# 改善箇所説明図

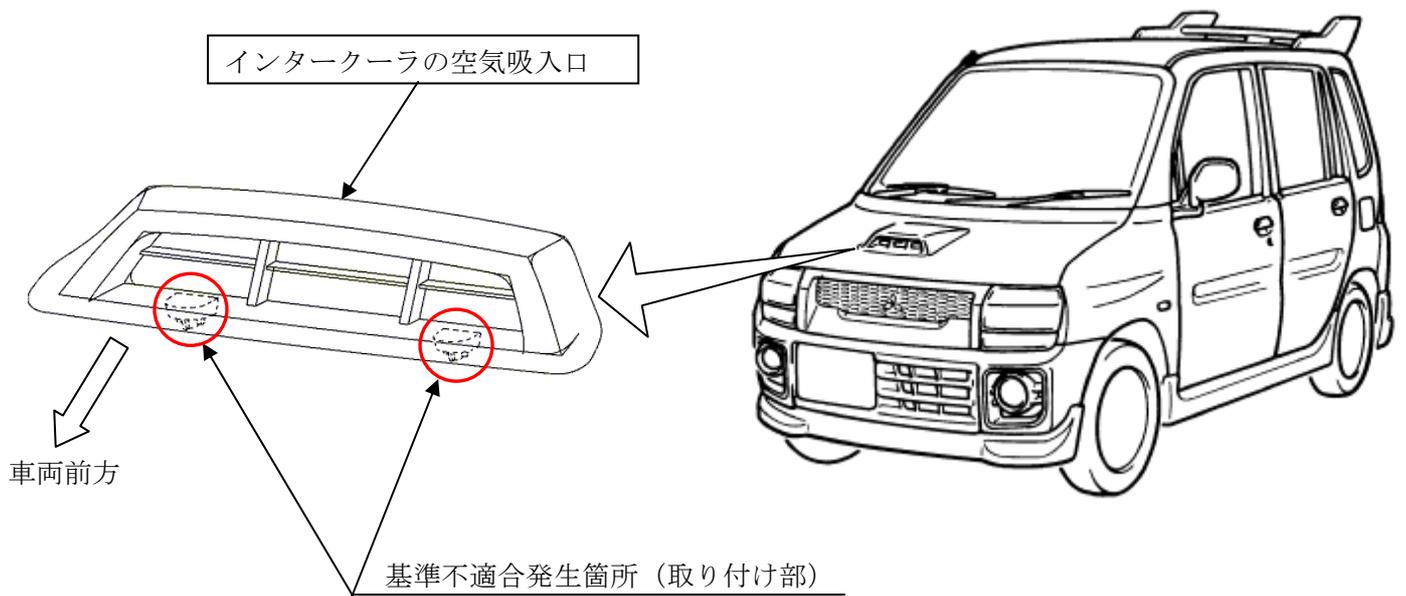
インタークーラの空気吸入口の材料および取り付け部の形状が不適切なため、エンジンルームからの熱等による経年劣化により取り付け部の強度が不足しているものがある。そのため、高温環境下での伸縮の繰返しにより当該取り付け部に亀裂が発生し、そのままの状態で使用を続けると、最悪の場合、走行中に当該空気吸入口が脱落し、他の交通の妨げとなるおそれがある。

全車両、インタークーラの空気吸入口を対策品と交換する。
